島根原子力発電所第2号機 工事計画認可申請（補正）に係る論点整理について

2022年9月
中国電力株式会社

■ 説明内容

【1-2】建物・構築物の地震応答解析における入力地震動の評価

図4 加速度応答スペクトルの比較 ($S_s - D$, 例：タービン建物)

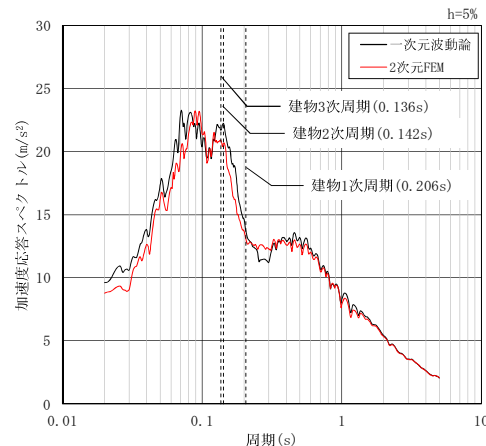
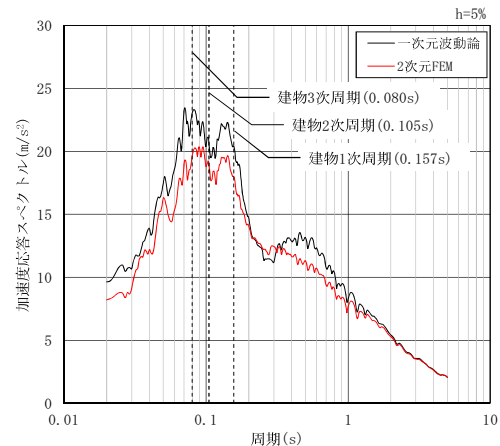
No.	詳細設計送り事項	分類	回答	回答頁
3	<ul style="list-style-type: none"> 表層地盤1-②のD級岩盤に関し、地震時の非線形性が建物の入力地震動に与える影響は小さいとする判断根拠については、添付書類六で設定する解析用物性値による建屋設置位置での入力地震動との比較結果を示し、詳細設計段階で説明すること。（第845回審査会合（2020年3月10日）） 	A	<ul style="list-style-type: none"> 原子炉建物の2次元FEMモデルのうちNS方向断面に含まれるD級岩盤の非線形性の影響について、D級岩盤のひずみ依存性を考慮した等価線形解析より得られた入力地震動とD級岩盤の非線形性を考慮していない場合の入力地震動を比較し、加速度応答スペクトルに大きな差はないことから、D級岩盤のひずみ依存特性が入力地震動評価に及ぼす影響は小さいことを確認した。 	P.11
4	<ul style="list-style-type: none"> 建物・構築物及び土木構造物について、入力地震動の解析モデルを説明する。（その他） 	A	<ul style="list-style-type: none"> 建物・構築物及び土木構造物の入力地震動の具体的な解析モデルについては、各建物・構築物及び土木構造物の地震応答計算書において説明する。 	—
5	<ul style="list-style-type: none"> 1次元波動論により入力地震動を算定している建物及び機器・配管については2次元FEMによる入力地震動に対して保守性を確保するよう詳細設計段階において評価を実施すること。許可段階ではその評価方針について説明すること。（第823回審査会合（2020年1月21日）） 入力地震動の評価に関する保守性（1次元波動論の入力地震動の保守性）の確認について、詳細設計段階での評価方針については許可段階で説明すること。（第300回ヒアリング（2020年2月19日）） 	A	<ul style="list-style-type: none"> 一次元波動論により水平方向の入力地震動を算定している建物・構築物について、Sクラスの間接支持構造物であるタービン建物及び廃棄物処理建物の2次元FEM解析による入力地震動を算定し、一次元波動論による入力地震動と比較した結果、入力地震動の加速度応答スペクトルは全周期帯にわたって概ね同等若しくは一次元波動論による入力地震動の方が保守的であり、また、建物の主要な固有周期に対して、一次元波動論による入力地震動は2次元FEM解析による入力地震動を上回っている、若しくは、概ね同等の応答を示していることから、機器・配管系への影響の観点を含めて、入力地震動の算定に一次元波動論を採用することの保守性を確認した。 	P.9

入力地震動の加速度応答スペクトルの比較を図4に示す。建物の主要な固有周期に対して、一次元波動論による入力地震動は2次元 FEM 解析による入力地震動を上回っている、若しくは、概ね同等の応答を示していることから、機器・配管系への影響の観点を含めて、入力地震動の算定に一次元波動論を採用することの保守性を確認した。

図6 加速度応答スペクトルの比較（ $S_s - D$ 、原子炉建物）

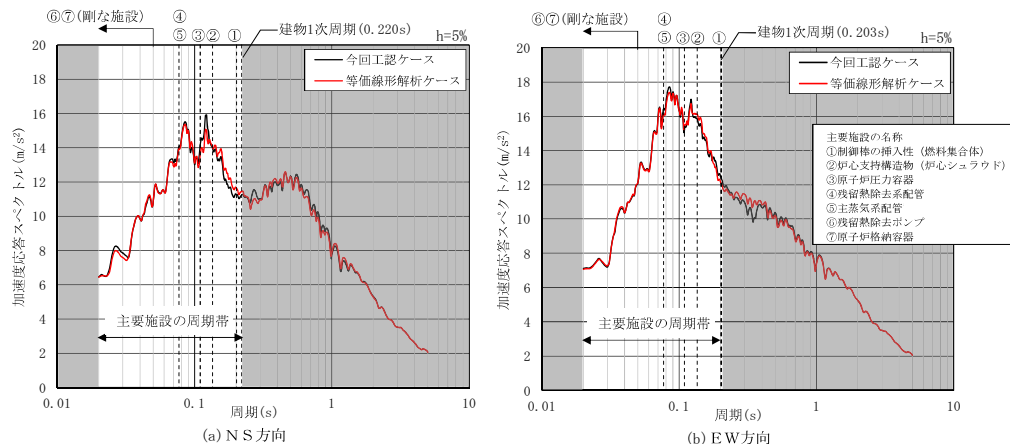
No.	詳細設計申送り事項	分類	回答	回答頁
1	<ul style="list-style-type: none"> 入力地震動を算定する際の表層地盤の物性値については地震動によらず S_s, S_d でそれぞれ一定値とする方針であるが、表層地盤の物性値を入力地震動に応じて設定した場合の建物・構築物の応答結果と比較して現行の方法の保守性を詳細設計段階で説明すること。許可段階ではその評価方針について説明すること。（第823回審査会合（2020年1月21日）） 	A	<ul style="list-style-type: none"> 原子炉建物の2次元 F E Mモデルを用いて、表層地盤①-1のひずみ依存性を考慮した等価線形解析より得られた水平方向の入力地震動と表層地盤①-1を等価物性値とした線形解析より得られた水平方向の入力地震動（今回工認ケース）を比較し、両者の加速度応答スペクトルは主要施設の周期帯で概ね一致しており、有意な差がないことから、今回工認ケースにおいて、表層地盤の物性値を一定値とする設定方法が妥当であることを確認した。 観測記録を用いたシミュレーション解析による建物基礎直下の入力地震動と観測記録の比較から、全周期帯において、今回工認で用いている地盤モデルが保守性を有していることを確認した。 	P.10
2	<ul style="list-style-type: none"> また、代表建物の設定にあたって、当該地盤の物性値を一律に設定する場合と等価線形解析によりひずみに依存した物性値を考慮する場合とを比較する等、表層地盤の応答性状を考慮した検討内容を詳細設計段階で説明すること。（第845回審査会合（2020年3月10日）） 	A	<ul style="list-style-type: none"> 表層地盤の等価物性値の設定は、建物の規模や施設の重要性を踏まえて、代表建物を選定する。 なお、島根サイトの敷地は、東西方向の地下構造はほぼ水平成層であり、南北方向の地下構造は緩やかに北に傾斜しているが、敷地全体では大局的に見てほぼ水平な構造である。 また、地盤の物性値を一律に設定する場合と等価線形解析によりひずみに依存した物性値を考慮する場合とを比較した結果、表層地盤の物性値の変動が入力地震動に及ぼす影響は軽微であることを確認した。 以上のことから、等価物性値の設定において、原子炉建物を代表することは妥当であると判断した。 	P.7,10

入力地震動の加速度応答スペクトルの比較を図6に示す。今回工認ケースと等価線形解析による入力地震動の加速度応答スペクトルを比較すると、主要施設の周期帯（図中のグレーハッチング以外の部分）で概ね一致しており、有意な差がないことから、表層地盤の地盤物性値の変動が入力地震動に及ぼす影響は小さく、表層地盤の物性値を地震動レベルに応じた等価物性値に設定することは妥当であることを確認した。なお、一部の周期帯で、等価線形解析ケースが今回工認ケースを上回る地震動があるが、参考1に示すように、今回工認で用いている地盤モデルに十分な保守性を有していることを考慮すると、本検討による影響は軽微である。

図11 加速度応答スペクトルの比較（S s - D，原子炉建物）

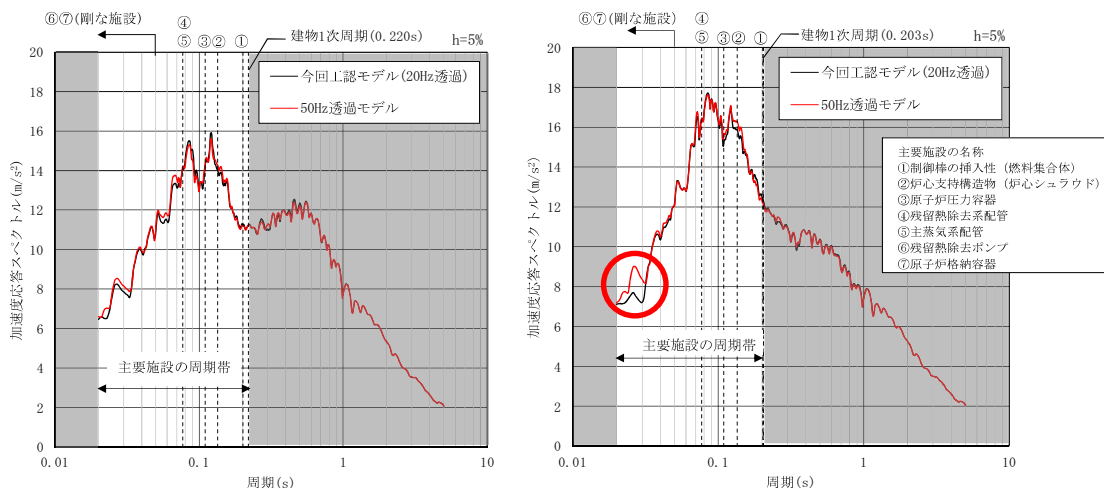
No.	詳細設計申送り事項	分類	回答	回答頁
6	<ul style="list-style-type: none"> 2次元 F E Mモデルの上下方向のメッシュ割について、設備の耐震設計で考慮する振動数を踏まえたメッシュ割になっているか説明すること。 (第754回審査会合 (2019年8月1日)) 	A	<ul style="list-style-type: none"> 原子炉建物を対象として、最高透過振動数 (20Hz) に対して設定したモデル (今回工認モデル) 及び最高透過振動数 (50Hz) に対して設定したモデルによる解析を実施し、入力地震動への影響を評価した結果、両モデルの加速度応答スペクトルは概ね一致していることから、今回工認モデルにおけるメッシュ分割高さの妥当性を確認した。 E W方向については、25Hz~30Hzの高振動数領域で50Hz透過モデルを用いた入力地震動の方が今回工認モデルを用いた入力地震動よりも大きいため、機器・配管系への影響検討を実施し、影響が軽微であることを確認した。 	P.12~16
7	<ul style="list-style-type: none"> 高振動数領域の応答による影響評価の対象は、弁の応答加速度のみに限定してよいか説明すること。 (第300回ヒアリング (2020年2月19日)) 	A	<ul style="list-style-type: none"> 機器・配管系の評価 (弁の動的機能維持評価を除く) においては、動的解析において加速度応答スペクトルを考慮する固有振動数の閾値を20Hzとして評価を実施している。20Hz以下の周期帯において、今回工認モデル及び50Hz透過モデルの応答は概ね一致しているため、機器・配管系への影響は小さい。 弁の動的機能維持評価においては、加速度評価であり、弁を支持する配管系の20Hz以上の領域の振動モードの影響を無視できないことから、20Hzを超える振動数領域まで考慮した地震応答解析により、弁駆動部の応答加速度を算定している。そのため、弁の動的機能維持評価を対象に高振動数領域の応答による影響評価を実施し、今回工認モデルにおけるメッシュ分割高さが弁の動的機能維持評価に与える影響は軽微であることを確認した。 	P.13~16

- 入力地震動の加速度応答スペクトルの比較を図11に示す。今回工認モデル及び50Hz透過モデルを比較すると、主要施設の周期帯において、両モデルの加速度応答スペクトルは概ね一致していることから、今回工認において、最高透過振動数が20Hzとなるようにメッシュ分割高さを設定することの妥当性を確認した。
- E W方向については、両モデルの加速度応答スペクトルは概ね一致しているが、25Hz～30Hzより高振動数領域（図中の赤丸で示した箇所）で50Hz透過モデルを用いた入力地震動の方が今回工認モデルを用いた入力地震動よりも大きいため、機器・配管系への影響検討を実施する。

図 1 日本海東縁部（基準津波 1）の最大流速分布ケース

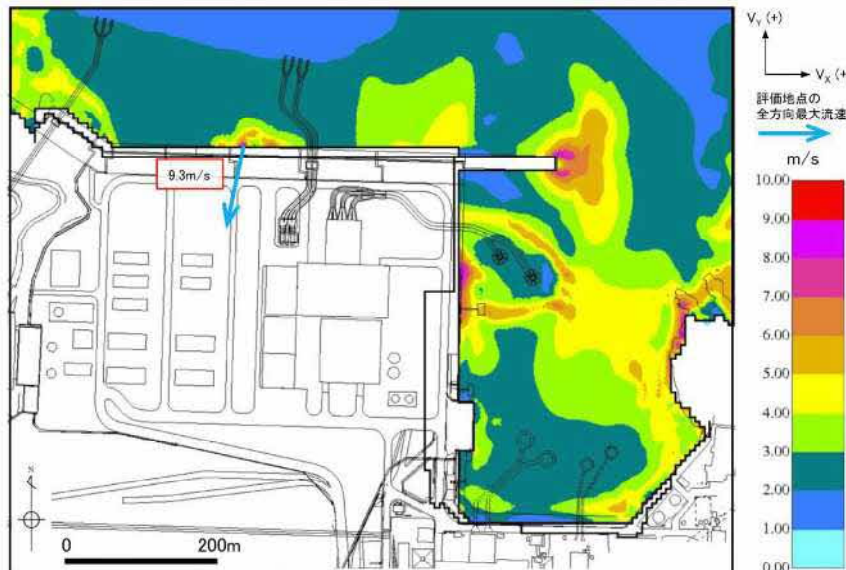
No.	詳細設計申送り事項	分類	回答	回答頁
1	漂流物衝突荷重の設定に用いる漂流速度の設定について、敷地周辺海域の流向・流速評価等の結果に応じて説明すること。 (第223回ヒアリング (2019年6月13日))	A	衝突荷重評価に用いる漂流速度は、基準津波来襲時の発電所近傍の海域における全方向最大流速を抽出し、安全側に10.0m/sを設定した。	P.22
2	津波の特性（流向，流速等），漂流物の配置位置及び対象漂流物の種類等を踏まえて，漂流物の衝突荷重算定式の適用性を評価すること。また，漁船を漂流物とした場合，漂流物衝突荷重の算定式等の適用性を検討すること。 (第686回審査会合 (2019年2月26日)) (第736回審査会合 (2019年6月27日)) (第894回審査会合 (2020年9月3日)) (第358回ヒアリング (2020年10月1日))	A	漂流物衝突荷重の算定式及び衝突解析の適用性について、漂流物の種類，仕様，初期配置等により適用性を確認した。 また，漂流物として抽出した漁船の衝突荷重の算定方法については，漁船の初期配置が前面海域の場合は「道路橋示方書(2002)」を，直近海域では「衝突解析」を採用した。	P.23～26
3	津波防護施設の設計余裕の確保として，適用する漂流物衝突荷重算定式及び設計余裕への反映方法について説明すること。また，基準適合状態の維持の確認における管理値について説明すること。 (第366回ヒアリング (2020年11月19日)) (第939回審査会合 (2021年1月28日))	A	設計余裕の確保として，操業区域及び航行の不確かさを考慮し，発電所前面海域（500m以遠）で操業する漁船（総トン数19トン）を直近海域の漂流物として評価した。 さらに，漂流物（総トン数19トン漁船）の仕様等の不確かさを踏まえ，漂流物衝突荷重に対して設計余裕を確保した。 また，基準適合状態の維持の確認方法については，個別の強度計算書において説明する。	P.23, 27～35
4	津波防護施設の構造成立性への影響が否定できない場合は，漂流物による影響の防止又は緩和について，設計又は運用等による対応方針を説明すること。 (第894回審査会合 (2020年9月3日))	A	防波壁については，漂流物による衝突荷重を軽減させるため，「漂流物対策工」を設置する。 また，「漂流物対策工」の設計方針については，浸水防護施設の耐震性に関する説明書の補足説明資料で説明し，照査結果については，個別の強度計算書において説明する。	P.34

- 基準津波について，発電所近傍の海域における全方向最大流速を抽出した。
- 基準津波のうち日本海東縁部に想定される地震による津波である基準津波 1，2，3，5 及び 6 について確認した結果，最大流速は9.3m/sが抽出された。
- 基準津波のうち海域活断層に想定される地震による津波である基準津波 4 及び海域活断層上昇側最大ケースについて確認した結果，最大流速は5.8m/sが抽出された。
- 設計上の配慮として，漂流物の衝突速度は10.0m/sとする。

図18 船舶 (総トン数19トン) における設計用衝突荷重のまとめ

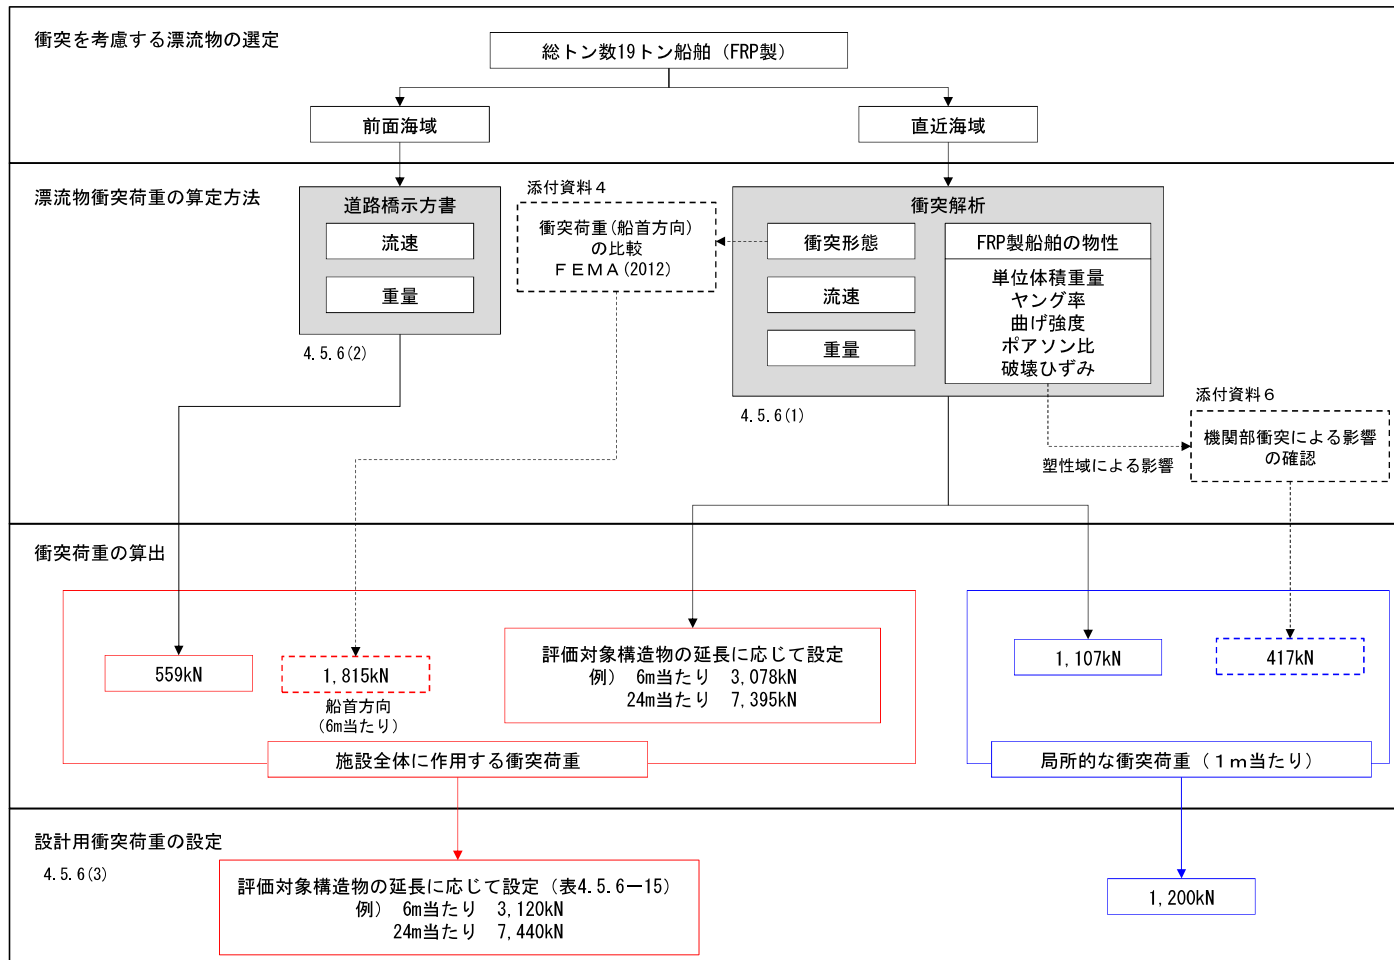
- 漂流物衝突荷重の評価について、検討フローの中で先行事例と何が異なるのか、どこに新規性があるのかを整理し、その項目を重点化して今後説明すること。また、塑性状態まで許容する漂流物対策工の設計方法は先行実績がないため、新たな論点として漂流物衝突荷重の評価と併せて今後説明すること。

- 先行事例との相違点については、直近海域における漂流物の衝突荷重算定に当たり、FRP製船舶による衝突実験とその再現解析による最新の文献を基に、衝突形態の不確かさを考慮可能である衝突解析による衝突荷重について重点的に整理した。（P.26,28,29）
- 漂流物対策工の設計方針については、浸水防護施設の耐震性に関する説明書の補足説明資料他で説明する。

➤ 船舶 (総トン数19トン) における設計用衝突荷重のまとめを図18に示す。

図3 設計揚圧力及び設計地下水位の設定フロー

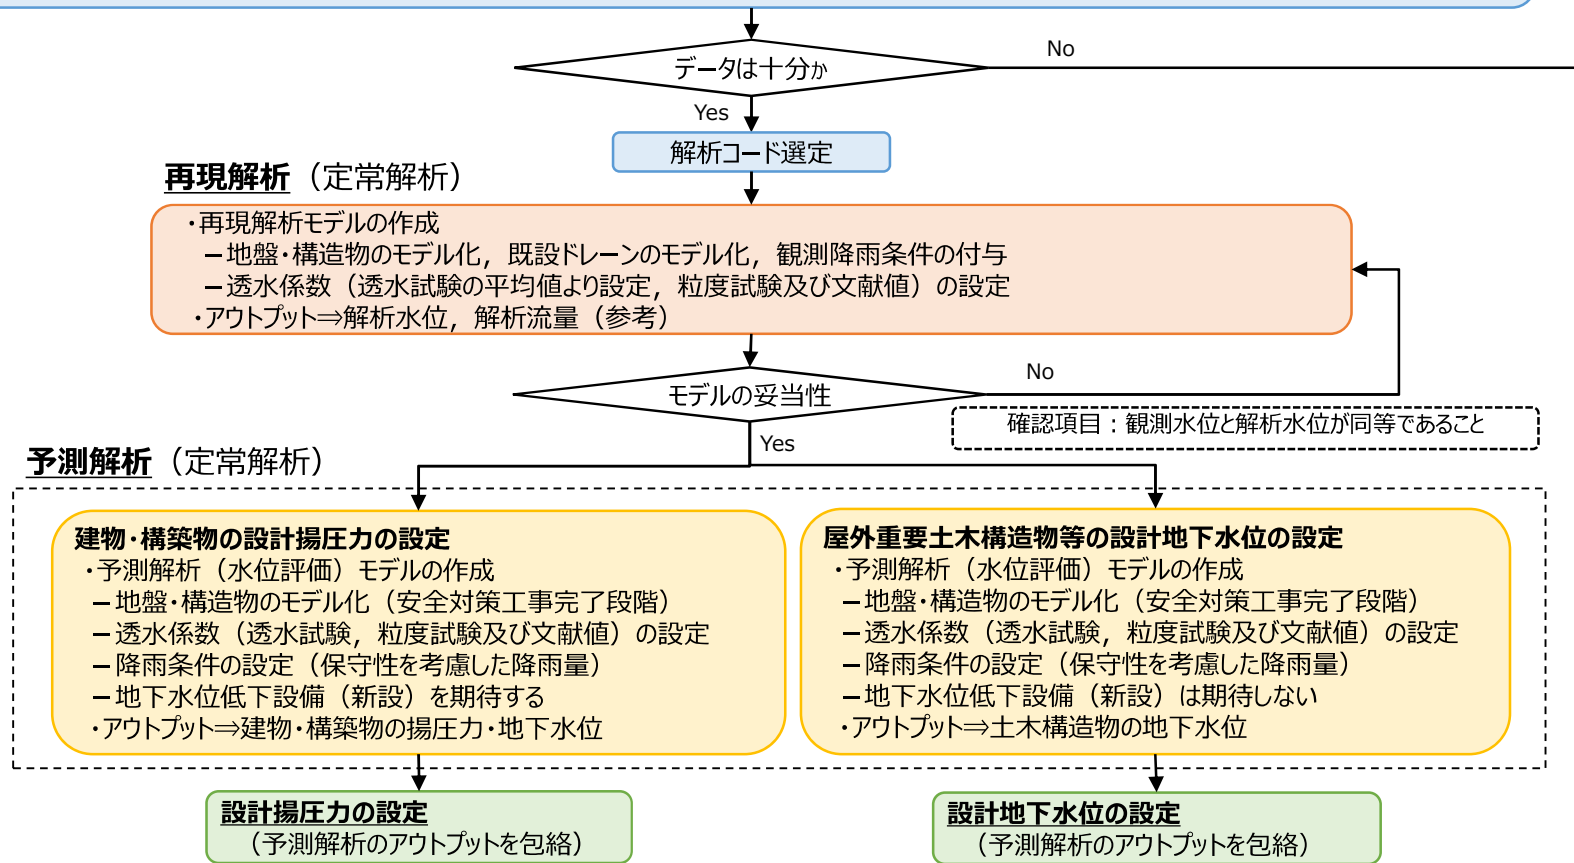
No.	詳細設計申送り事項	分類	回答	回答頁
1	設計地下水位の設定について、安全裕度の考え方を説明すること。 (第329回ヒアリング（2020年6月2日）)	B	設計地下水位の設定における安全裕度については、浸透流解析（再現解析）により、観測値と解析値を比較することにより妥当性を確認したモデルにより、 ①降雨条件に保守性を持たせた予測解析により設定する。 ②原子炉建物等の建物・構築物については、地下水位低下設備の効果を期待する条件での予測解析結果より、設計地下水位を高く設定し、建設時の揚圧力を考慮する。 ③屋外重要土木構造物等については、地下水位低下設備の効果を期待しない条件での予測解析結果より、耐震評価の解析モデル範囲のうち最も高い水位に裕度を考慮して、高く設定する。	P.40～46
2	地下水位観測孔における地下水位の経時変化を踏まえた非定常解析の検討結果及び位置付けを説明すること。 (第850回審査会合（2020年3月17日）) (第329回ヒアリング（2020年6月2日）)	B	設工認段階において、安全対策工事の実施状況を踏まえ、降雨の浸透範囲を見直した条件で非定常解析を実施した結果、降雨に対する感度が向上し、地下水位の経時変化に対する再現性には地表面の浸透による影響が大きいことを確認した。 島根原子力発電所の設計地下水位の設定は、降雨条件に保守性を持たせた定常解析による予測解析で設定するため、非定常解析の結果は「参考」として位置付ける。	P.47,48

設計揚圧力及び設計地下水位の設定方針を踏まえ、目的に応じて地下水位低下設備 (既設, 新設) の機能の考慮の有無を整理したうえで、以下のフローに基づき実施した浸透流解析のアウトプットを基に、設計揚圧力及び設計地下水位を設定する。

図7 室内配合試験による供試体のせん断強度 τ_R 及び設置許可段階における管理目標値のせん断強度 τ_d との比較

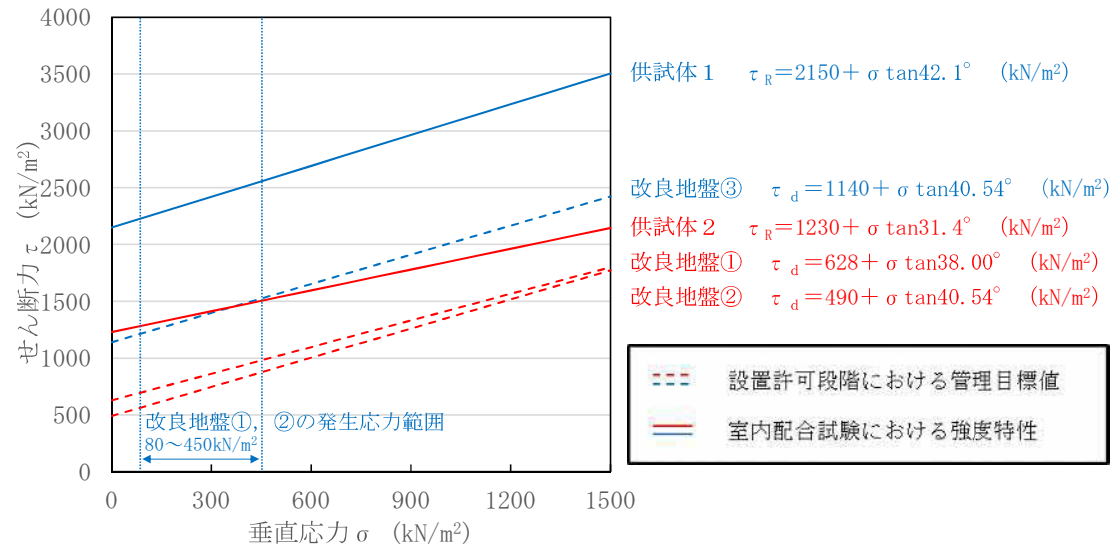
No.	詳細設計申送り事項	分類	回答	回答頁
1	防波壁（逆T擁壁）において、室内配合試験における三軸圧縮試験等を踏まえた解析用物性値を設定し、PS検層等に基づく改良地盤の物性値（管理目標値）が確保されていることを確認すること。 （第870回審査会合（2020年6月30日））	B	防波壁（逆T擁壁）の改良地盤について、室内配合試験における三軸圧縮試験等を踏まえ解析用物性値を設定し、設置許可段階において設定したPS検層等に基づく改良地盤の物性値（管理目標値）を確保できることを確認した。	P.52～56

- 強度特性は、せん断強度 τ ($= c + \sigma \cdot \tan\Phi$) を指標とし、室内配合試験におけるせん断強度 τ_R が、設置許可段階における管理目標値のせん断強度 τ_d を上回ることを確認する。
- 試験体の配合として、改良地盤①及び②の物性を確保するための配合と、改良地盤③の物性を確保するための配合を表2のとおり設定した。
- 室内配合試験の結果、図7のとおり、動的解析において確認された改良地盤の発生応力範囲において、室内配合試験におけるせん断強度 τ_R が、設置許可段階における管理目標値のせん断強度 τ_d を上回ることを確認した。
